日本原燃株式会社
再処理施設及び廃棄物管理施設
火山モニタリング結果に係る評価について
(案)

令和5年11月10日

原子力規制庁

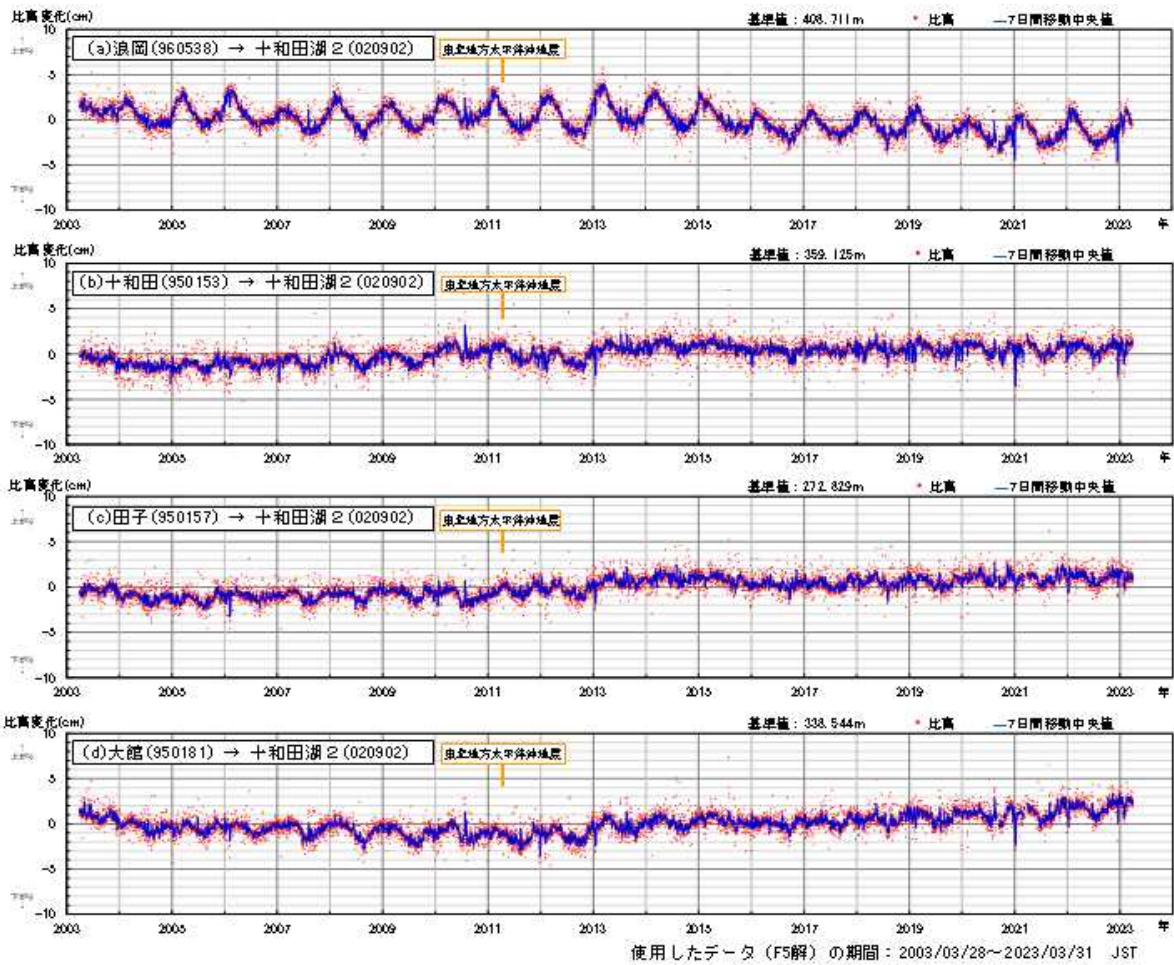
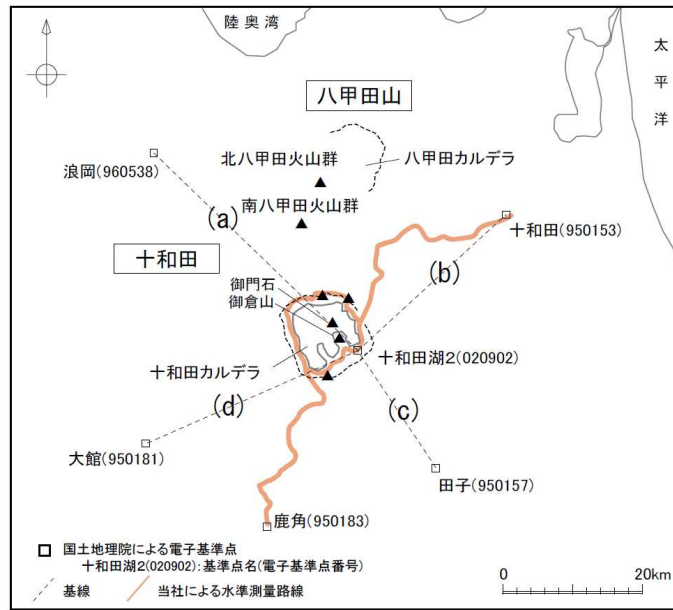
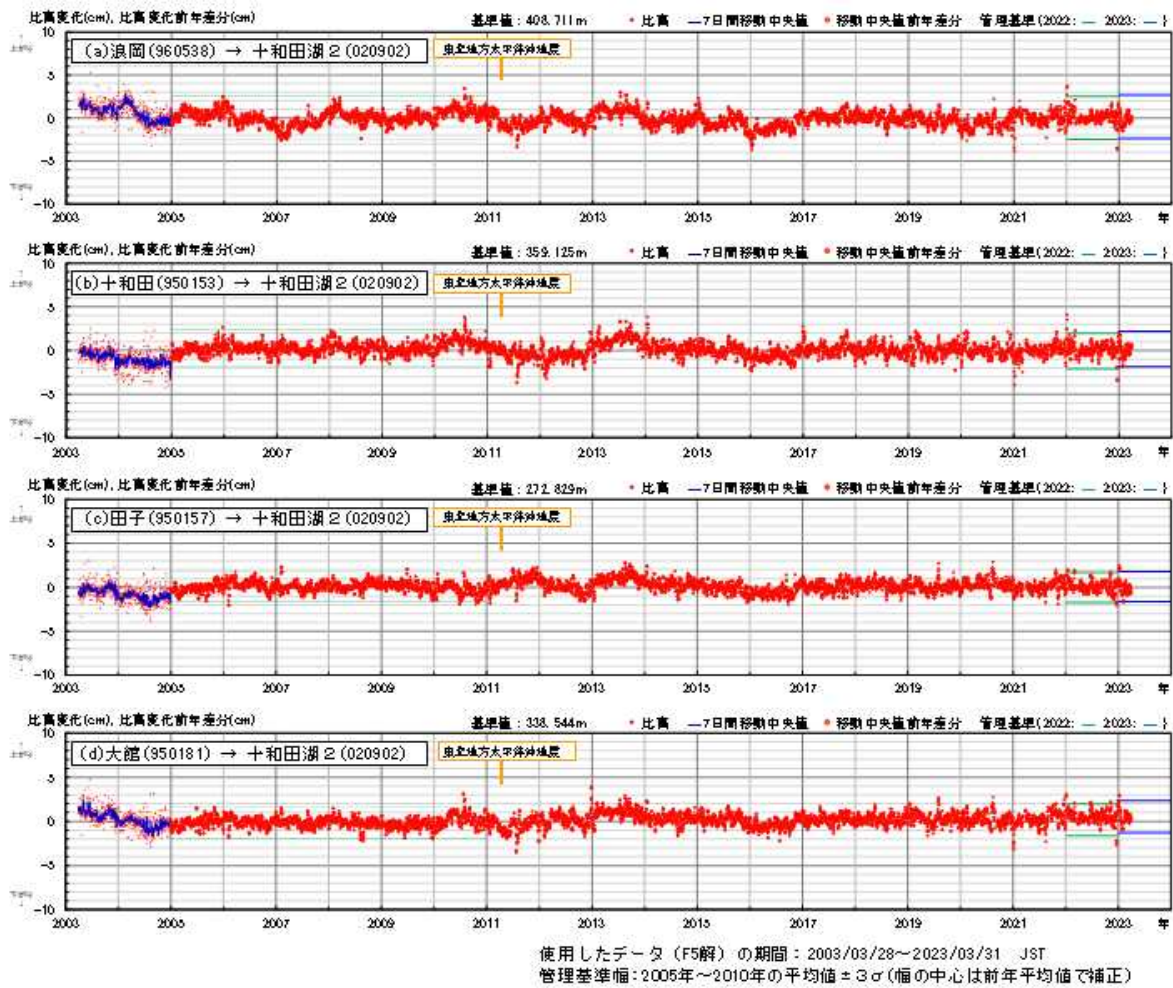
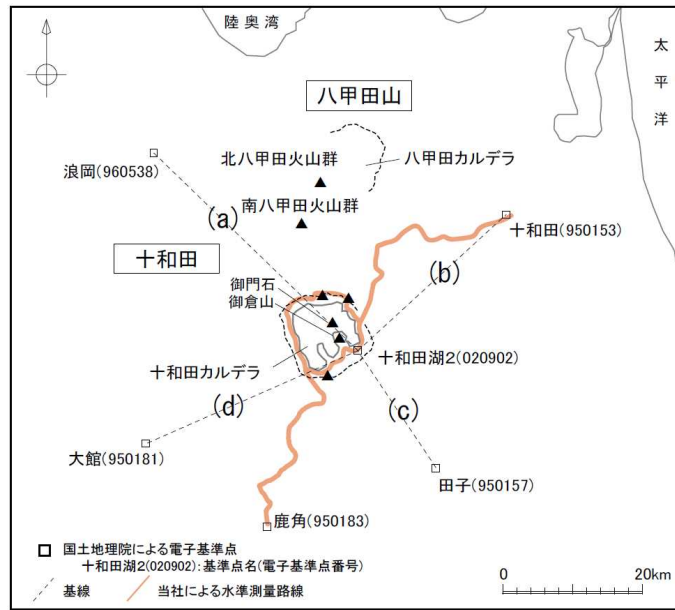
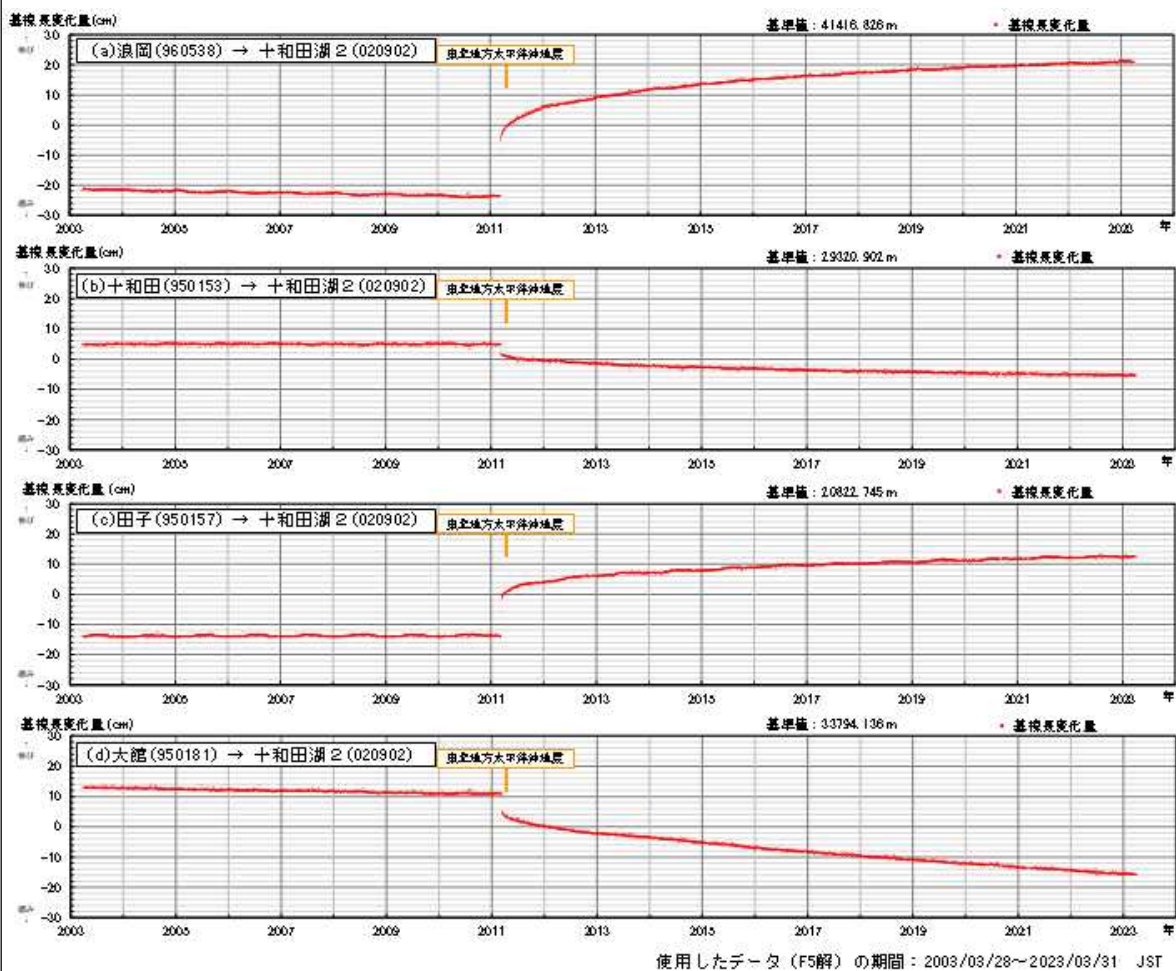
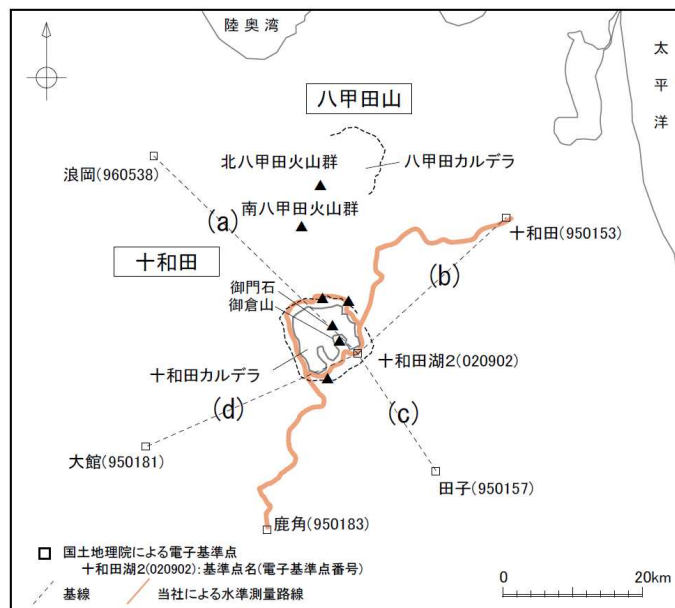
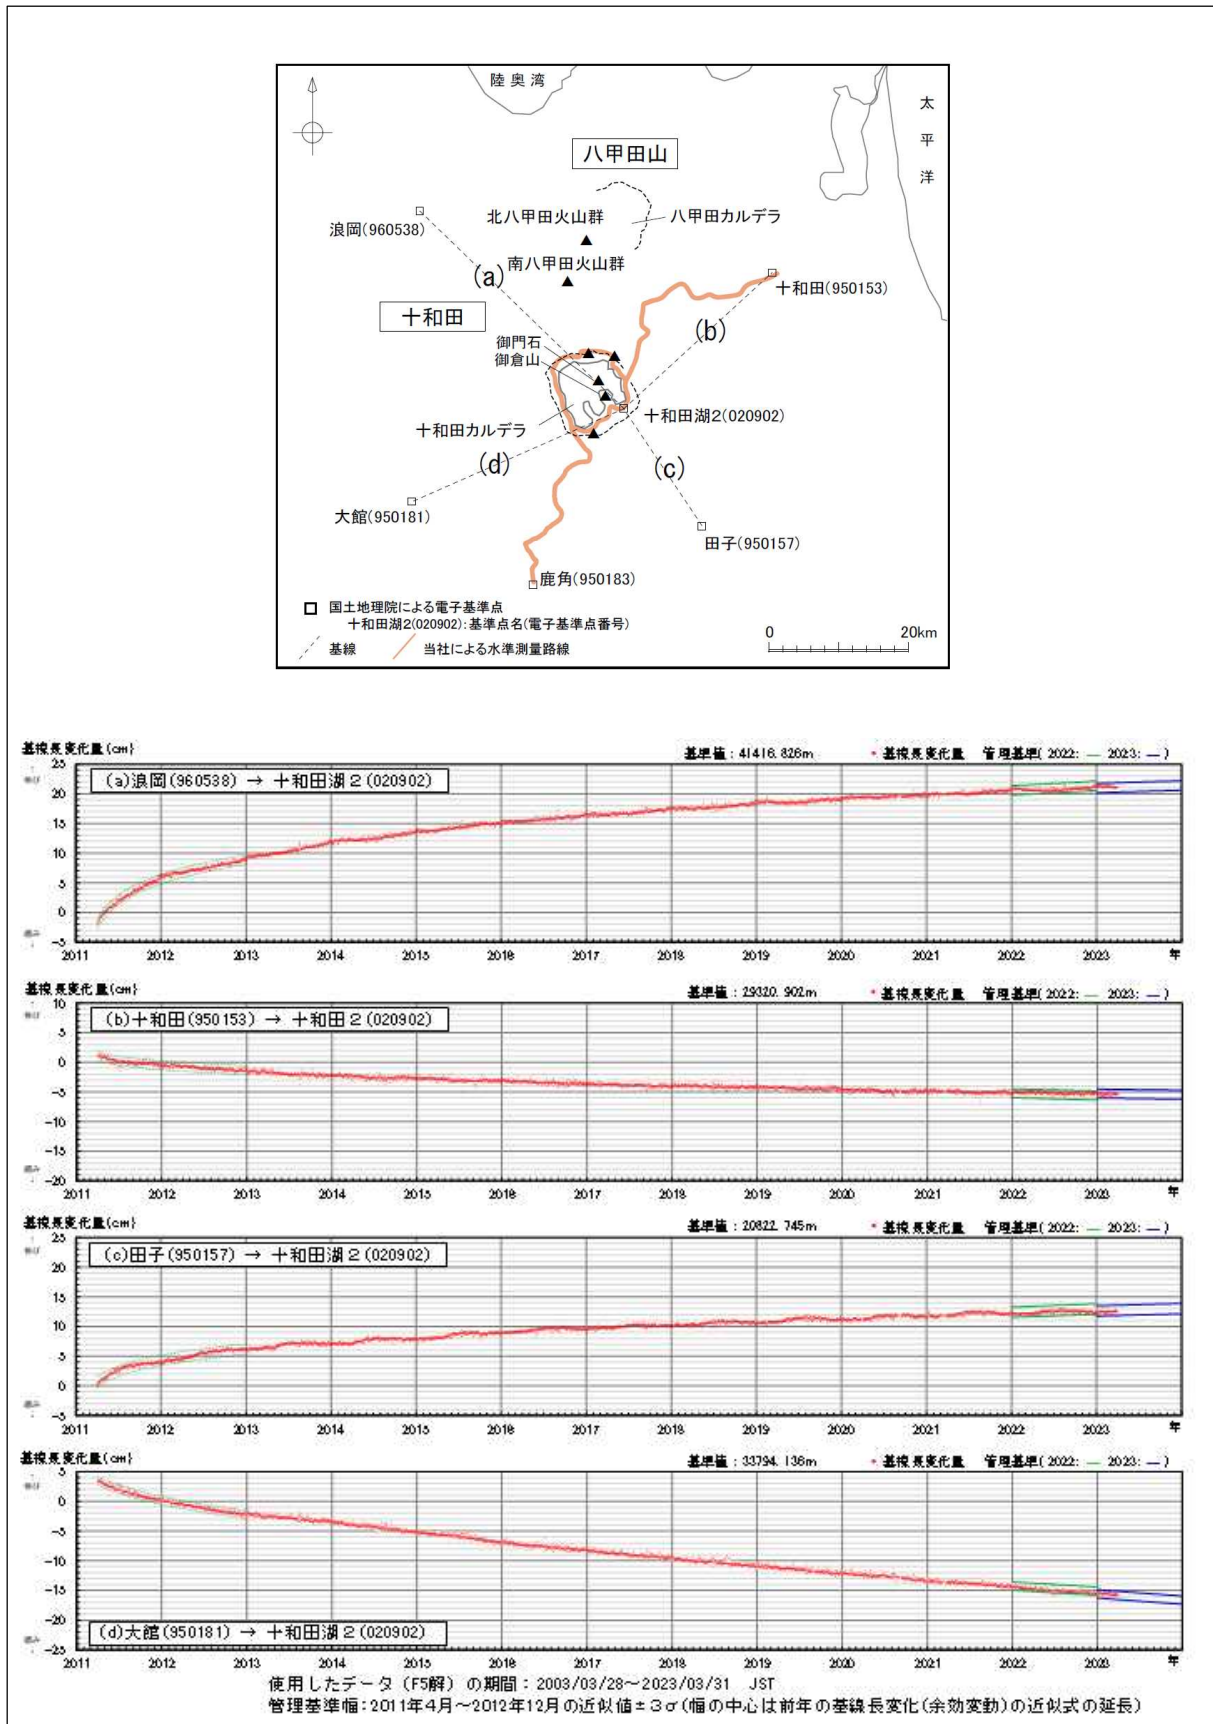
- ✓ 比高については、2011 年東北地方太平洋沖地震後の 2013 年に、電子基準点「十和田」、「田子」及び「大館」に対して、「十和田湖 2」がわずかに隆起する傾向が認められたが、2022 年度に隆起等の傾向は認められないこと（図 4 及び図 5）（添付資料、P12、14）。ただし、「浪岡」に対してわずかに沈降する傾向が継続しているとしている。

- ✓ 基線長については、2011 年東北地方太平洋沖地震時の変動とその後の余効変動に伴い、電子基準点「十和田湖 2」に対して、「浪岡」及び「田子」との間では伸び、「十和田」及び「大館」との間では縮みが継続していること（図 7 及び図 8）（添付資料、P16、18）。
 - ✓ 比高及び基線長ともに、日本原燃が自ら定めた判断基準を超過していないこと（図 6 及び図 9）（添付資料、P15、19）。

図10 十和田における地震活動（1997年1月～2023年3月）
 （図中の濃青色の○印及び濃赤色の×印は、2022年度に発生した通常地震及び低周波地震の位置をそれぞれ示している。）

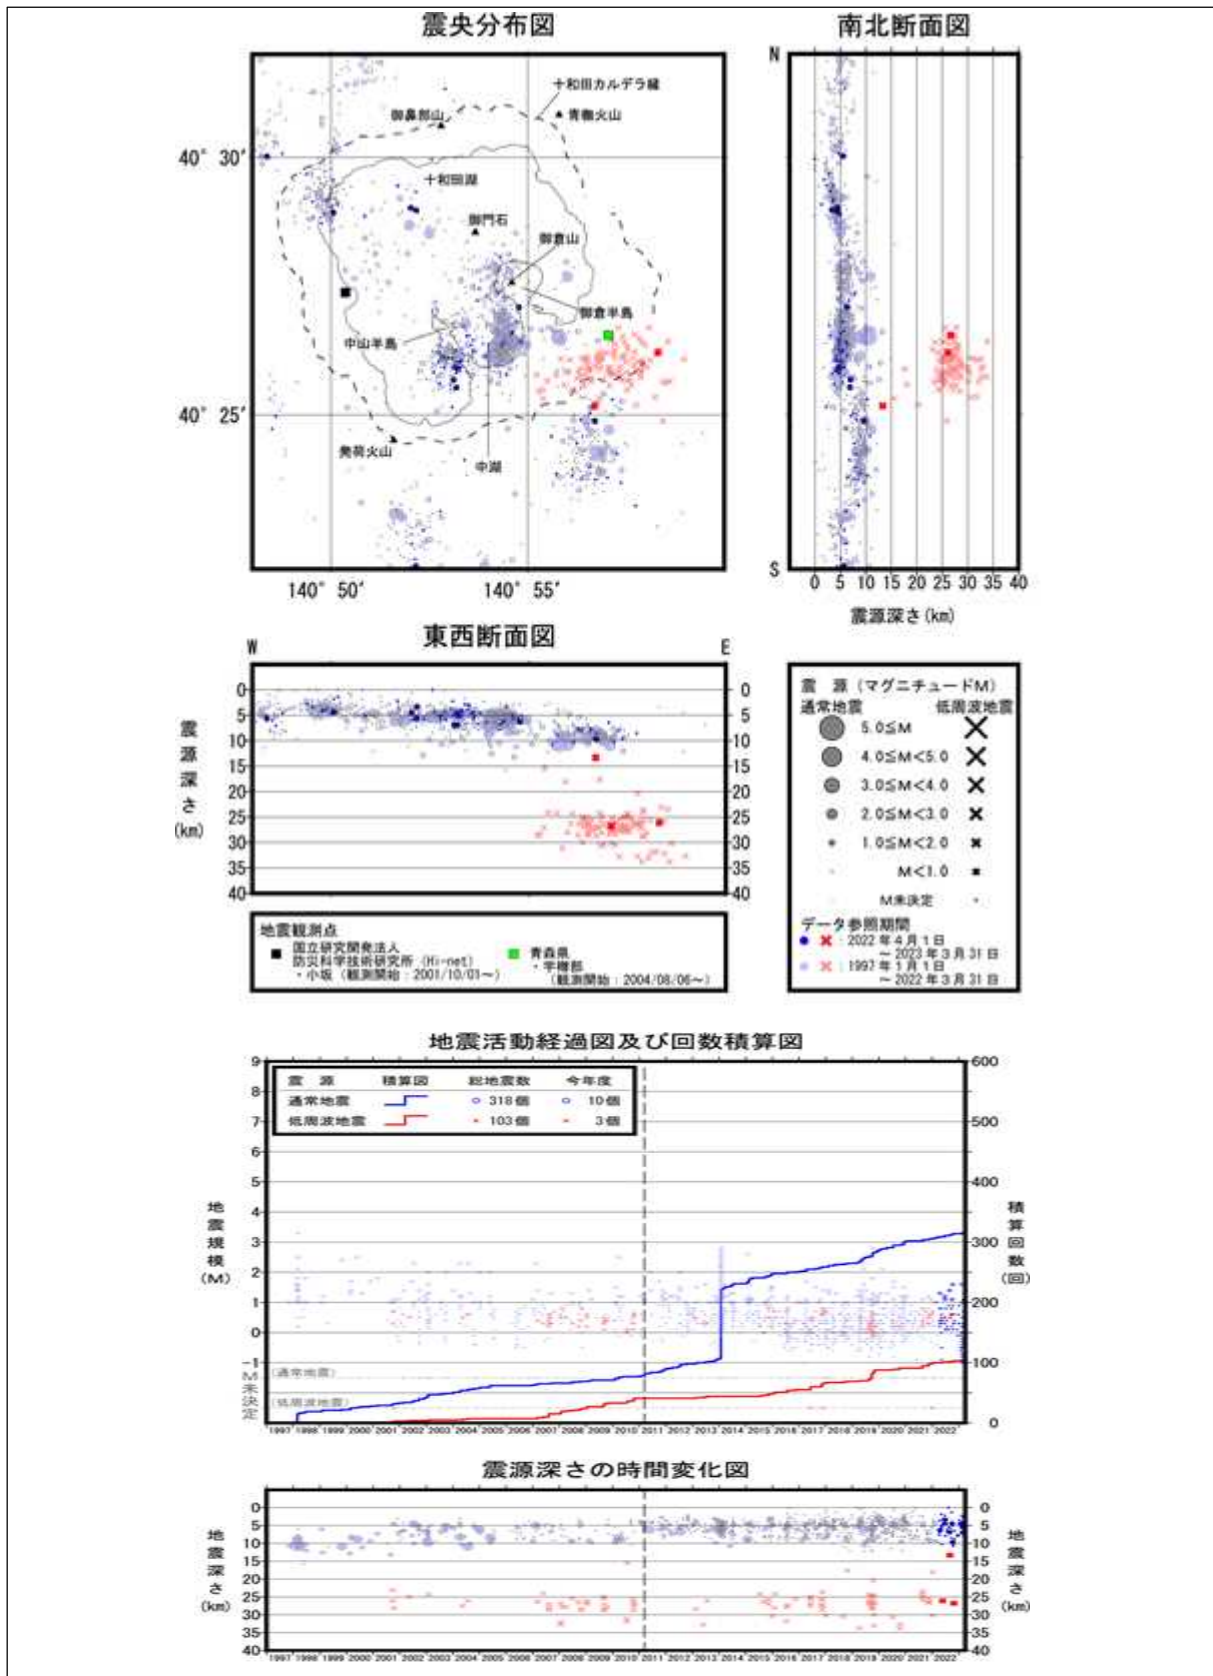
- ✓ 観測期間を通じて、中湖及びその周辺、並びにカルデラ南東縁～南東方及びカルデラ北西～北西方に震源を有する地震が観測され、M1 以上の通常の地震は深さ約 3km～約 10km、低周波地震はカルデラ南東縁付近の深さ約 24km～約 30km を中心に震源を有していること（図 10）（添付資料、P20、22）。

- ✓ 2022 年度では、M1 以上の通常の地震が 10 回、低周波地震が 3 回観測され、日本原燃が自ら定めた判断基準を超過していないこと（図 10 及び表 1）（添付資料、P20、22、23）。
